BOLETIM TÉCNICO 002/14

10.12.2014

Procedimento de ajuste da rotação da ventoinha

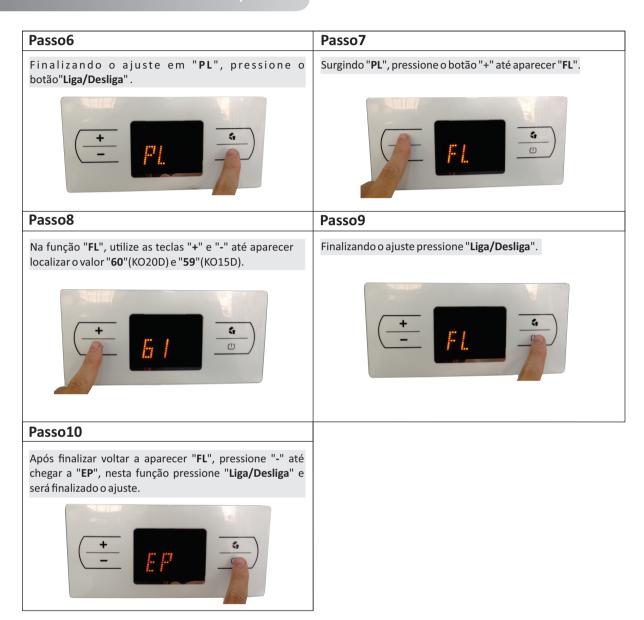
O Departamento de engenharia Komeco através deste informa o procedimento para alteração das configurações de rotação da ventoinha.

IMPORTANTE! O ajuste se dá necessário nos casos onde o aquecedor passou por análise e não foi identificado problema de obstrução, ou danos na ventoinha. Nesta situação onde e apresentado o código de erro E08 no seu display é necessário o ajuste da rotação.

Esse procedimento deve ser realizado em todos os aquecedores instalados em prédios e locais com incidência de ventos.

O procedimento exige manuseio rápido dos comandos realizados através do display, para isso no momento do procedimento os ajustes deverão ser realizados de forma continua até sua finalização. Para realizar o procedimento acompanhe o passo a passo abaixo:
